Gamma H&C	Modello OPERA TOUCH – CONCERTO TOUCH – BRIO TOUCH	N° I.T. 17_2022
Matricola Vedi pag. 4/4	Oggetto INTRODUZIONE DONGLE USB e PROLUNGA USB

Motivo della modifica

Descrizione della modifica

Retro della scheda CPU **pre - modifica** con il chip **Wi-Fi e Bluetooth** ora **non disponibile**

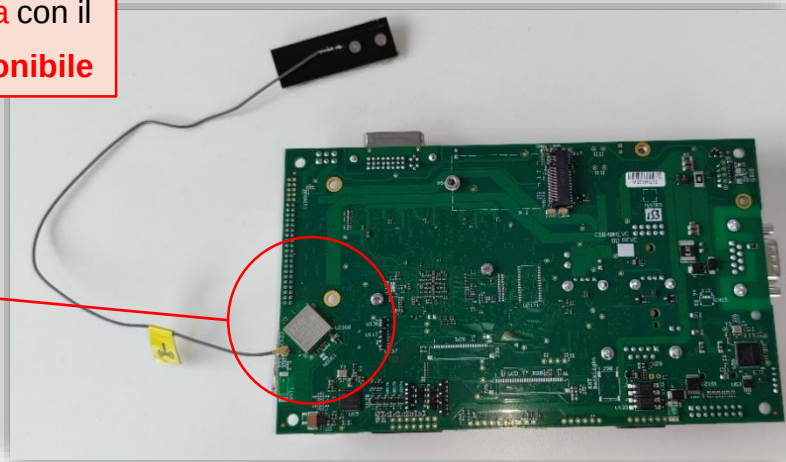
Come anticipato nell'**IT 11_2022** Opera - Concerto - Brio_Versioni Touch_Ricodifica macchine con nuova scheda CPU, è stata introdotta una **nuova** scheda CPU senza chip "Wi-Fi e Bluetooth", ma con un **dongle USB** e relativa **prolunga connessa** alla porta USB, presente sulla **nuova** scheda CPU.

Chip **Wi-Fi e Bluetooth**

☐ codice a ricambio **dongle Wi-Fi USB** : **265617**

☐ codice a ricambio **prolunga USB 100 cm** : **265618**

✓ **Opera / Concerto Touch:** scheda CPU con **dongle USB** + **prolunga** connessa alla **porta USB**

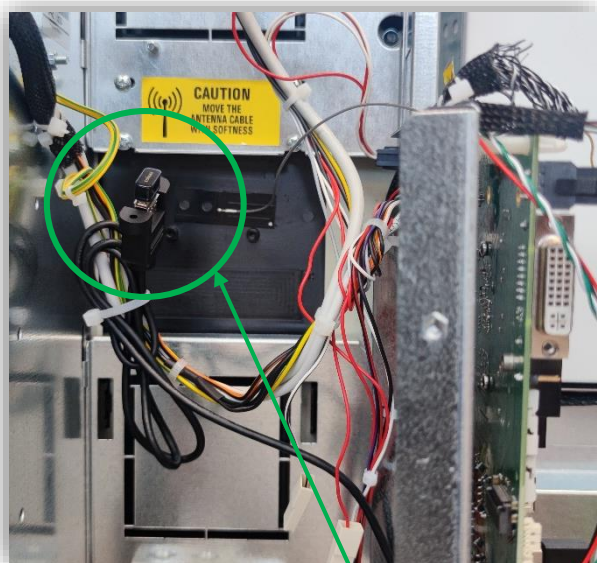
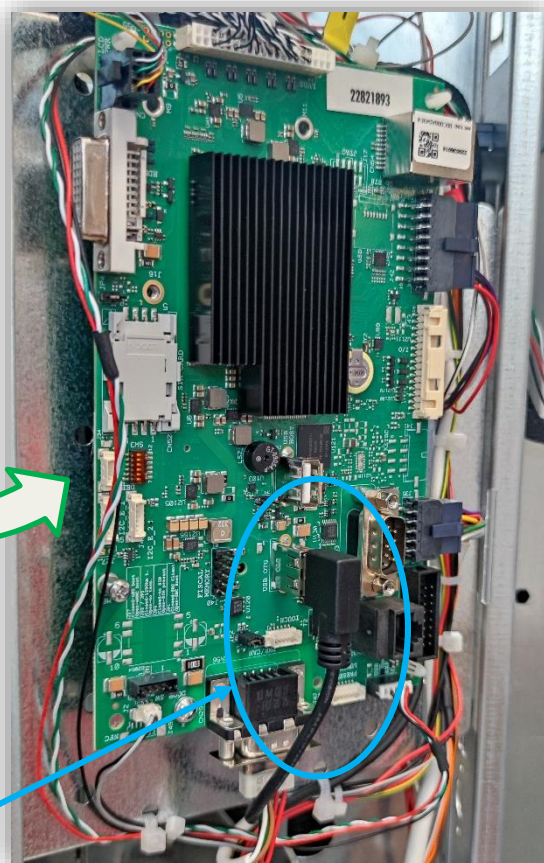
Dongle USB posizionato sul retro della scheda CPU

Prolunga connessa alla **porta USB**

✓ **Brio Touch:** scheda CPU con **dongle USB** + **prolunga** connessa alla **porta USB**

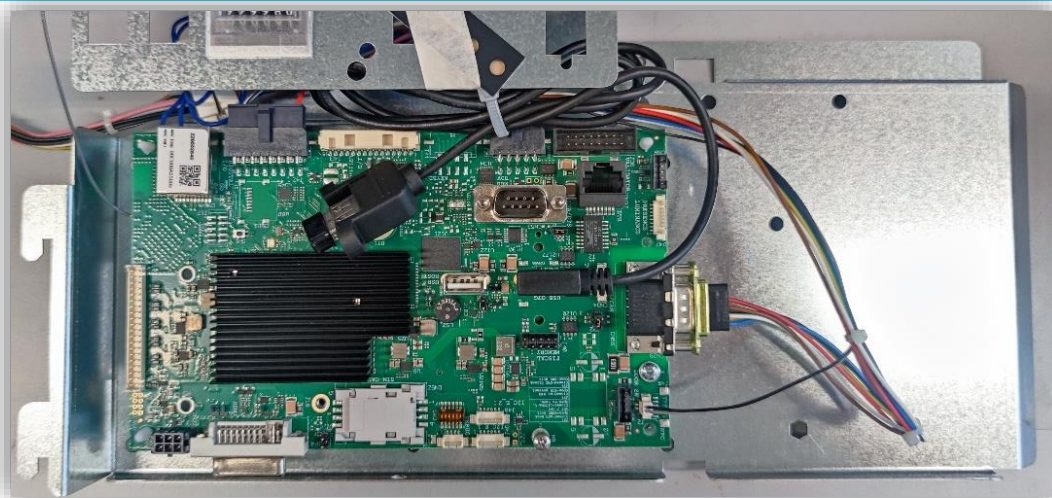
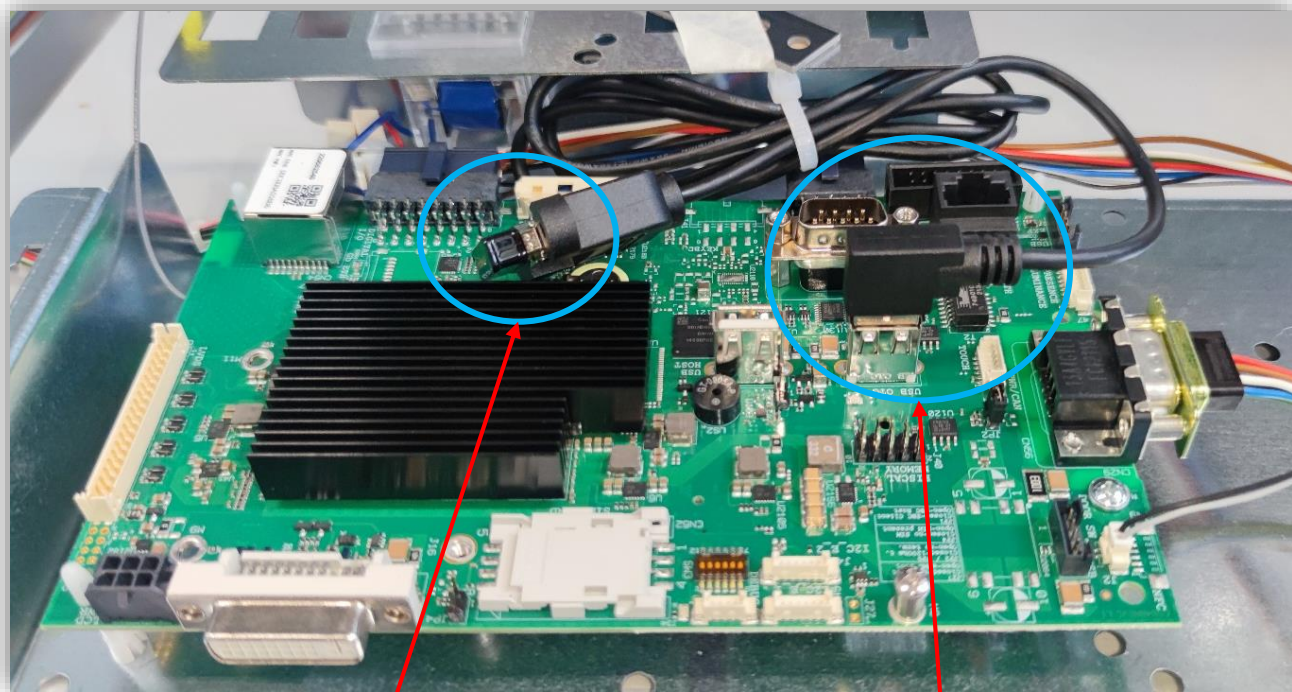
Dongle USB

Prolunga connessa alla porta USB

Nota bene: il **dongle USB** gestirà sia il **Wi-Fi** che le funzionalità **Bluetooth**.

Inoltre dovrà essere abbinato alla release SW System **Key 1: 1.1.11-1** o superiore e

- Opera Touch - Concerto Touch: **Key 2: 1.12.20** o superiore.
- Brio Touch: **Key 2: 1.3.2** o superiore.
